Územný plán mesta Trenčín

- Zmeny a doplnky č.10

TEXTOVÁ ČASŤ

Návrh

Schéma: Územie s detailnejšou reguláciou

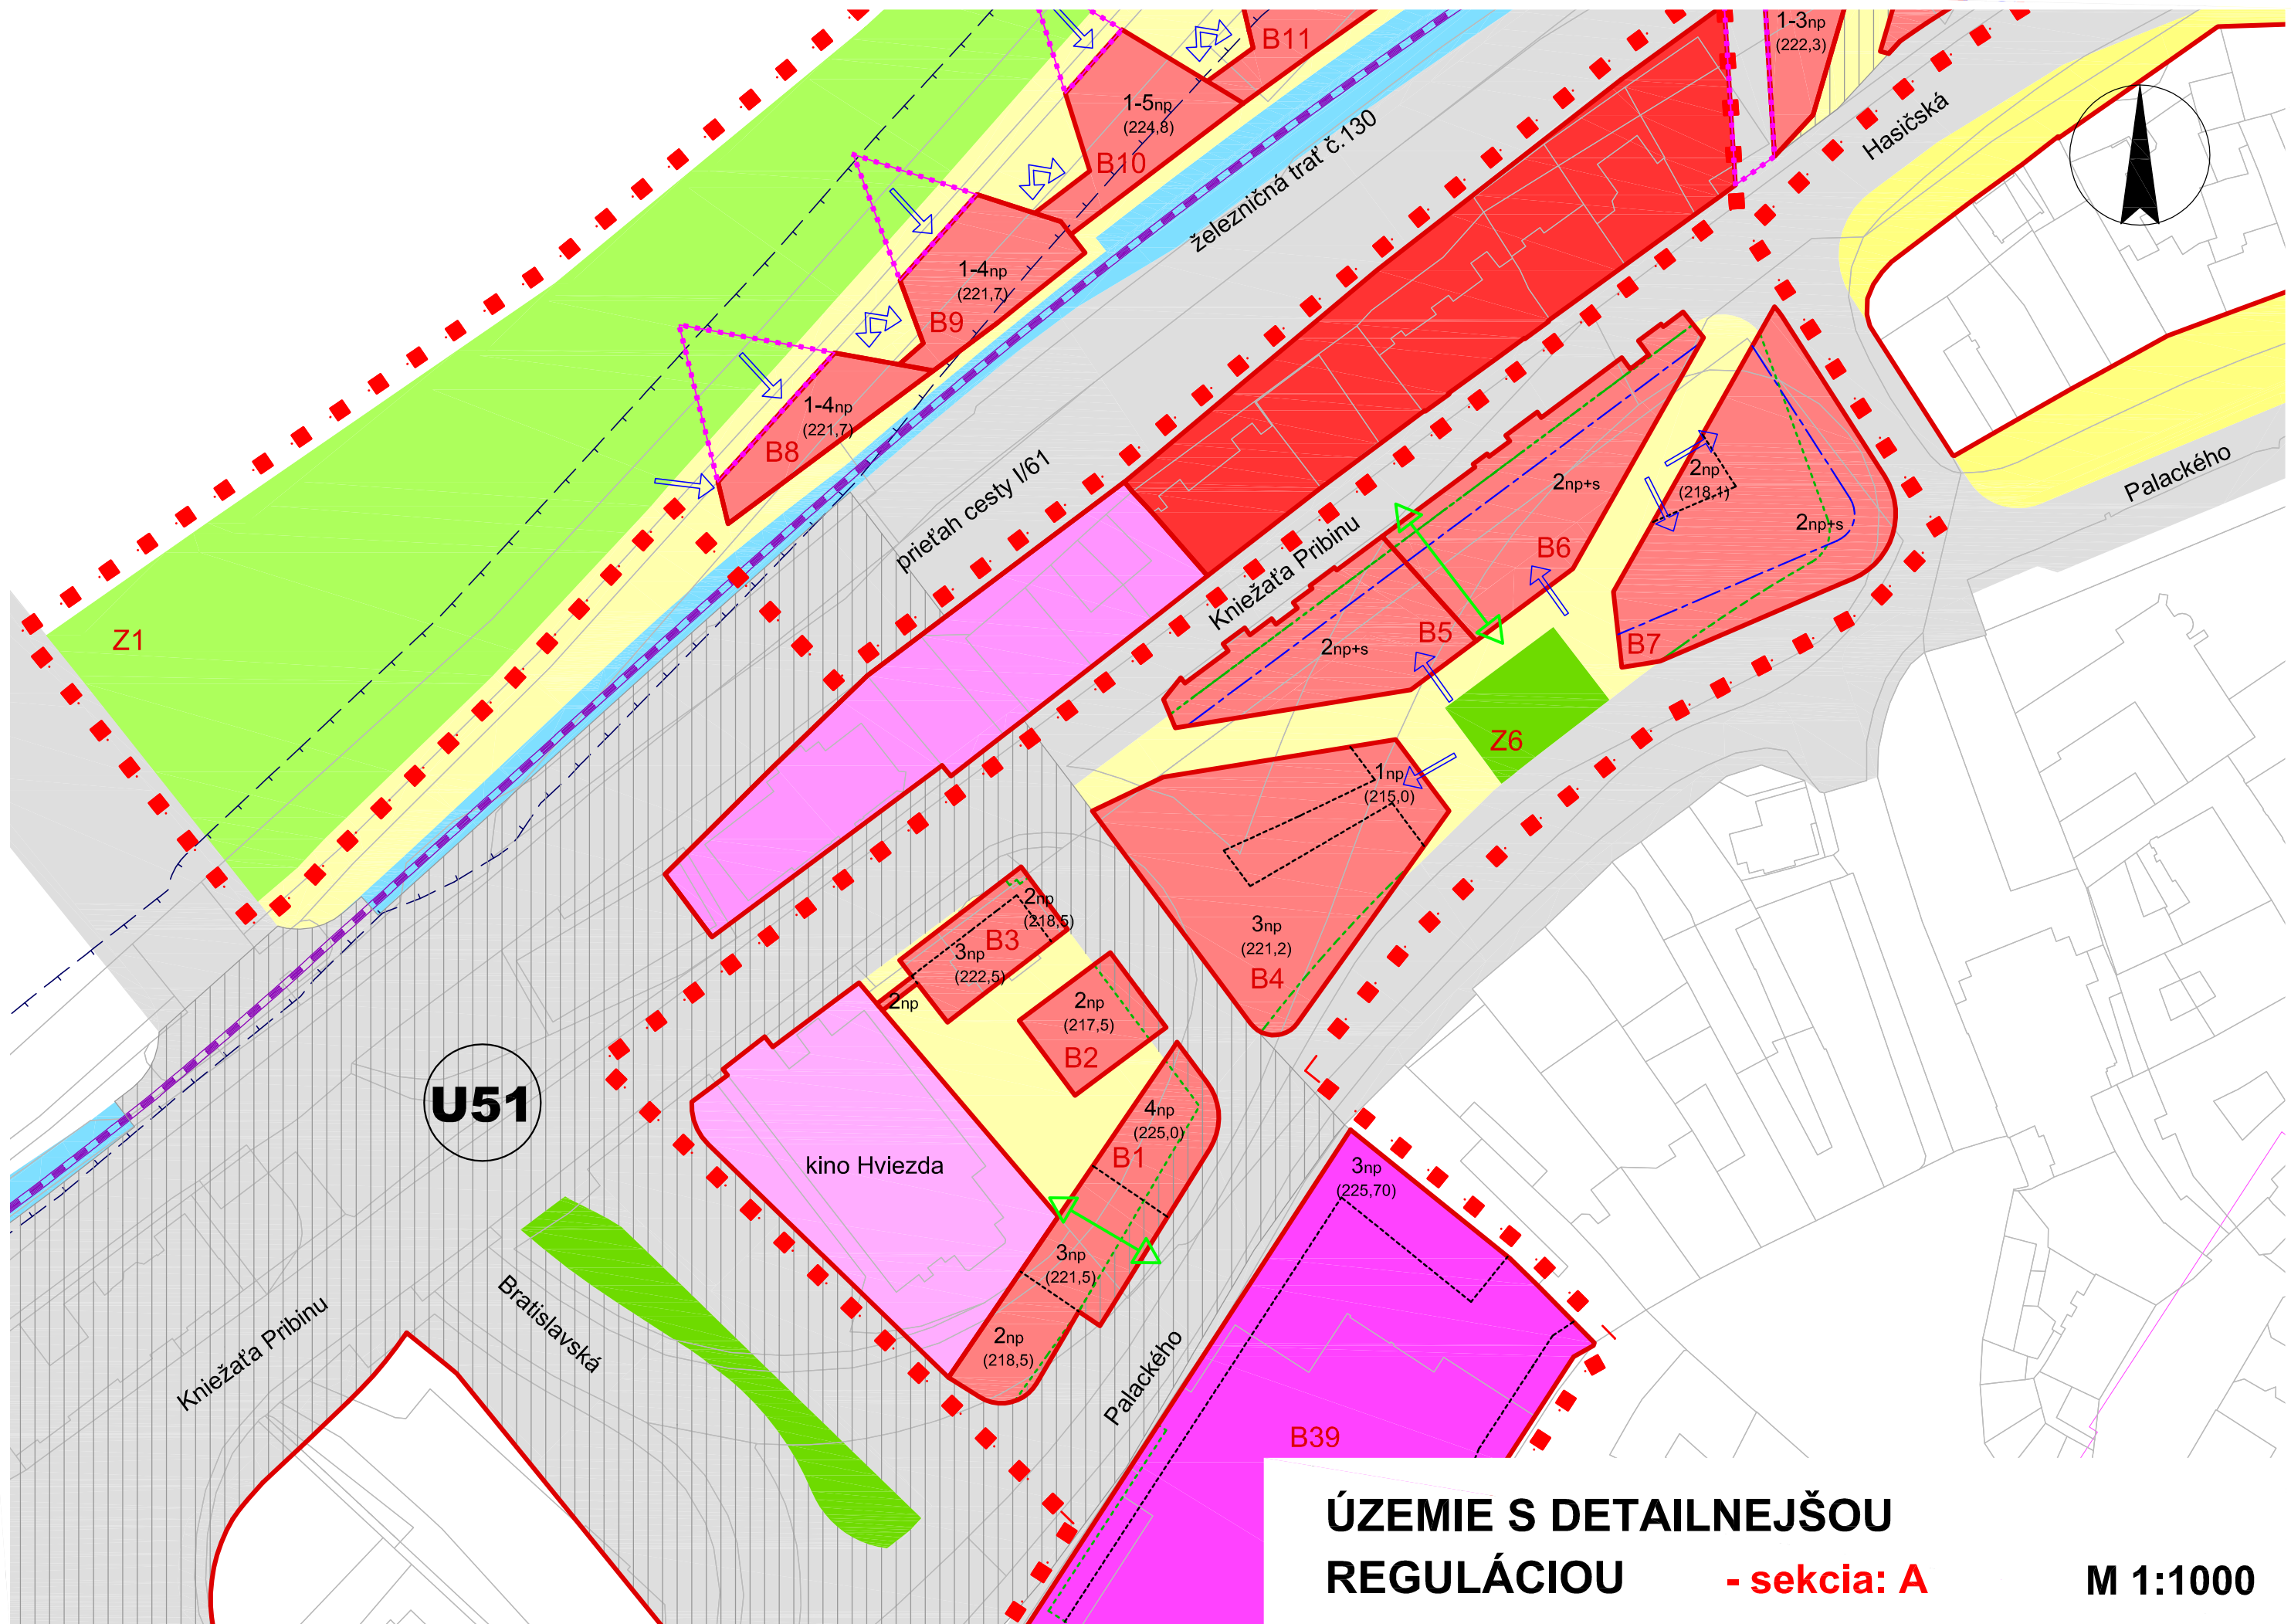
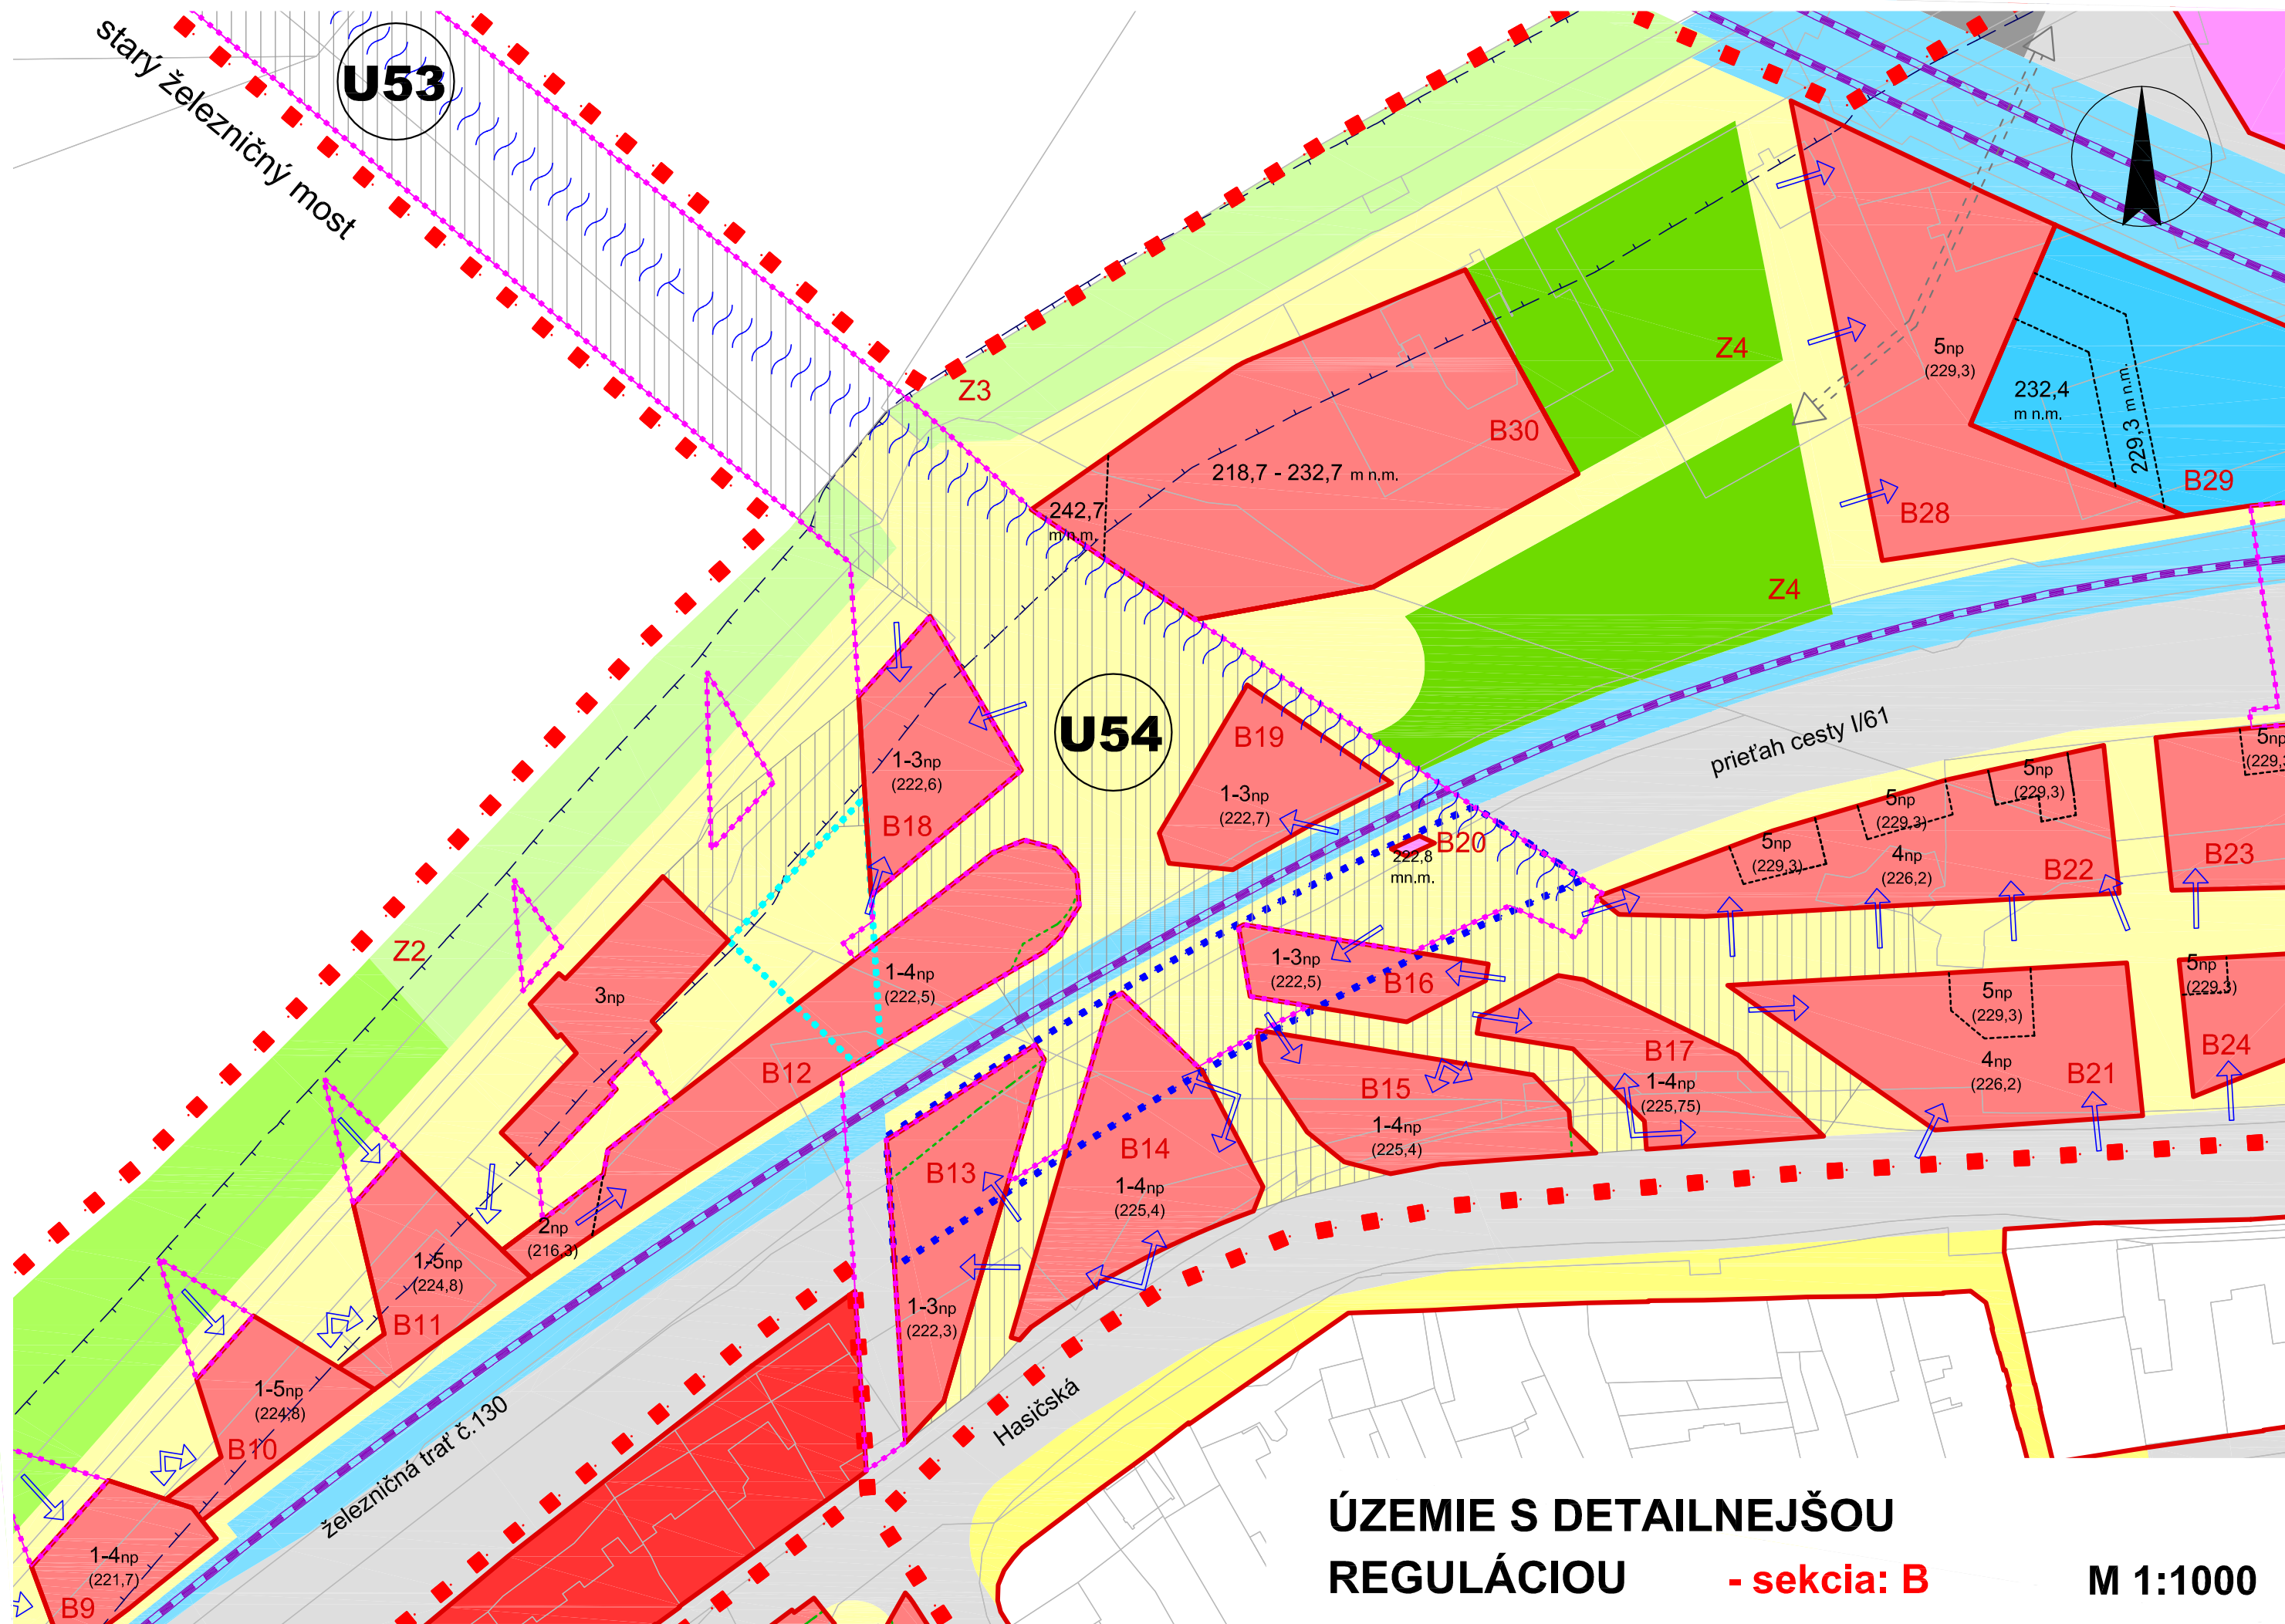
V kapitole C.2.4.1 sa v Schéme: Územie s detailnejšou reguláciou vypúšťajú listy sekcií A, B, C a F a nahrádzajú sa listami uvedených sekcií v znení:
